Diferencias visuales de la polea tensora 531 0628 30

531 0628 30

Situación 11.2007
INA 0012

Fig. 1: 531 0628 30 (versión antigua)

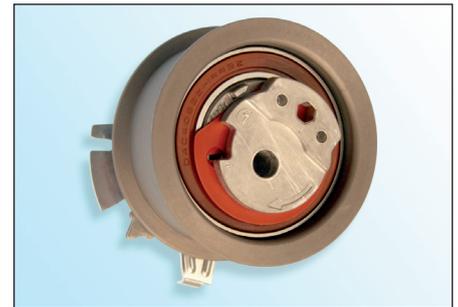
- Excéntrica de metal sinterizado
- Revestimiento de superficie E-Coat (negro)
- Junta del cojinete negra

- Excéntrica de aluminio fundido
- Revestimiento de superficie zinc-fósforo (marrón claro)
- Junta de cojinete marrón o negra

En el desarrollo continuo de nuestros productos se modificó la polea tensora **531 0628 30**.

Esta información de servicio destaca las características visuales entre la versión antigua y la versión nueva.

La versión antigua de la polea tensora **no** queda obsoleta, de modo que se puede seguir instalando siguiendo las indicaciones del fabricante del vehículo.

Durante el montaje de la versión nueva tenga precaución de que el revestimiento de la superficie de la polea tensora **no** se dañe.
